Avis sur le dossier d'autorisation environnementale Cité judiciaire sur la commune de Saint-Laurent du Maroni

Mémoire en réponse du maître d'ouvrage au deuxième avis de l'autorité environnementale

Figure 7 : à gauche, localisation de possibles zones humides (dossier 2020) – à droite, localisation de la zone humide actuellement identifiée (source : dossier)

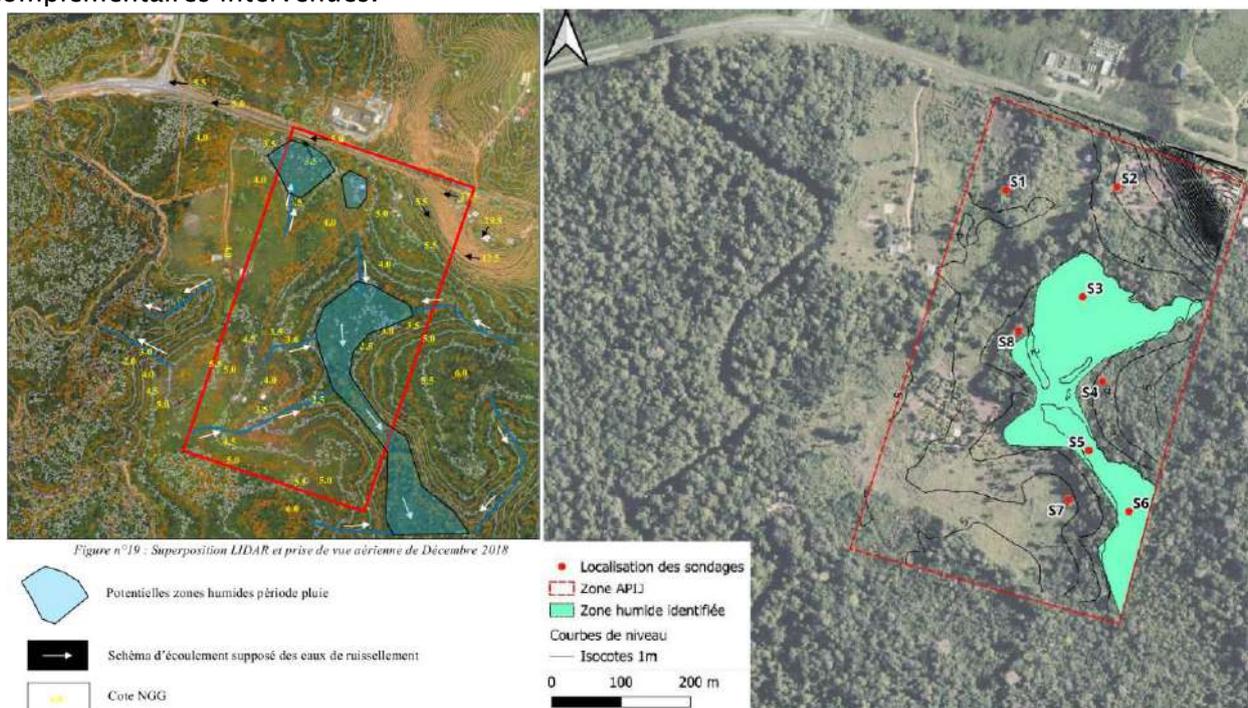
En outre et surtout, l'état initial de 2020 faisait bien état de l'existence de possibles zones humides dont l'une de surface conséquente, élément repris par l'Ae dans son premier avis. Il convient de lever cette possible incohérence, la réponse apportée à l'avis de l'Ae de 2020 confirmant l'absence de zone humide n'étant pas étayée par les analyses pédologiques nécessaires, et de reprendre l'analyse en prenant en compte le caractère historique de cette zone humide et les études complémentaires intervenues.

L'Ae recommande de lever l'incohérence entre l'identification des zones humides dans l'étude d'impact initiale et son actualisation, et de reprendre la caractérisation des zones humides sur le secteur, à une période adaptée et en prenant en compte l'état initial de 2020.

Généralement les inventaires floristiques et faunistiques permettent, seuls, de déceler la présence de zones humides en Guyane, par les cortèges d'espèces détectés. Néanmoins, pour en affiner les contours, et en cas de modification du milieu par des activités anthropiques, ces inventaires doivent également être complétés par des analyses pédologiques.

Sur l'étude de 2020, une zone humide est décrite en bordure de route. Elle est définie comme une zone de rétention des eaux pluviales, due à la modification du fonctionnement hydraulique de la zone (par un remblai). Une forêt de flat (habitat avec un sol spécifique où le drainage est faible) dégradée ou secondaire s'étendait initialement sur les autres points bas de l'aire d'étude, surface aujourd'hui qualifiée de zone humide.

La zone humide au nord du site ayant été bien identifiée dans l'état initial de 2020, aucune analyse supplémentaire à la tarière pour la caractériser les zones humides dans la parcelle n'avait été jugée nécessaire.

En cas de modification de la dynamique par des déblais/remblais, cette analyse à la tarière est nécessaire pour affiner l'analyse des zones humides. Le défrichage a causé la mise à nu du flat, et donc du point bas de la parcelle, mettant en évidence une nouvelle zone de rétention d'eau. Un travail de caractérisation plus poussé de la zone humide a donc été réalisé entre janvier et mars 2024. Les analyses floristiques recoupées avec les données pédologiques (à la tarière) ont donc permis de délimiter plus finement les contours de la zone humide sur le secteur.

La zone humide impactée par le projet est donc de 5 ha, comme indiquée dans l'étude de 2024.

Le plan demandé est fourni en annexe – Ci-dessous vue 3D avec cartographie Déblais/ Remblais et Courbes de niveau TN.

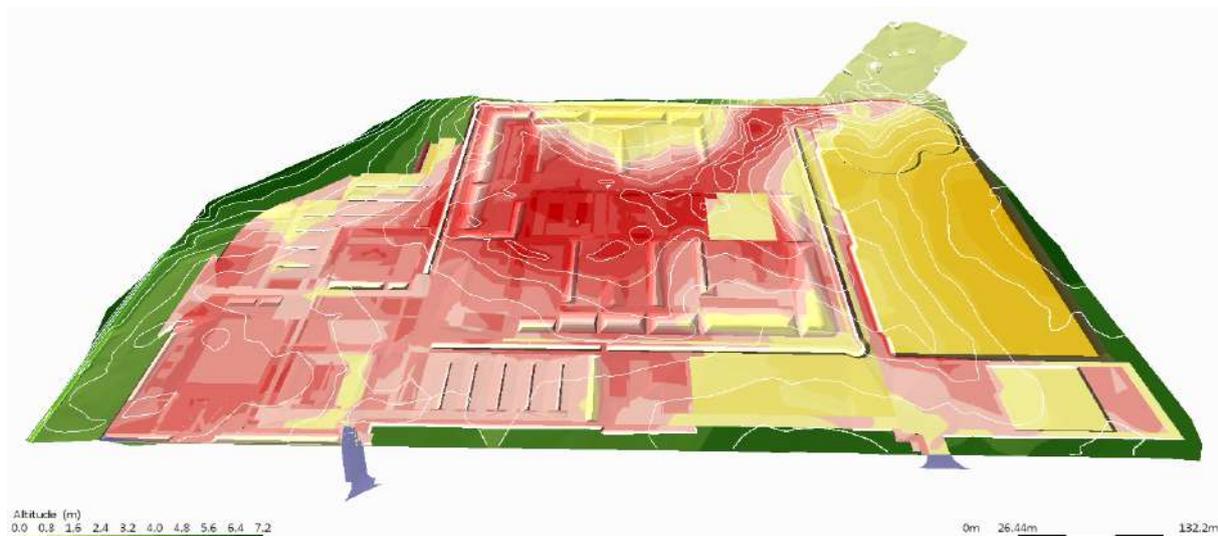
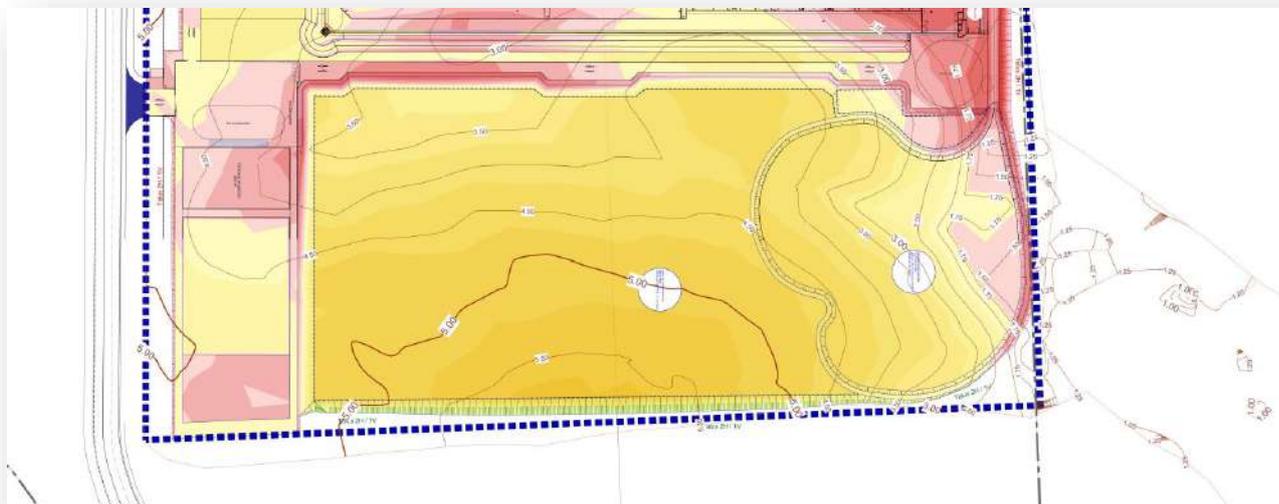
→ *Afin d'évaluer l'impact sur les eaux souterraines, il est demandé de mettre en avant les différences entre la topographie actuelle et future du site, notamment au droit de la STEU et de la zone humide.*

Focus sur la zone des STEU et zone aval :
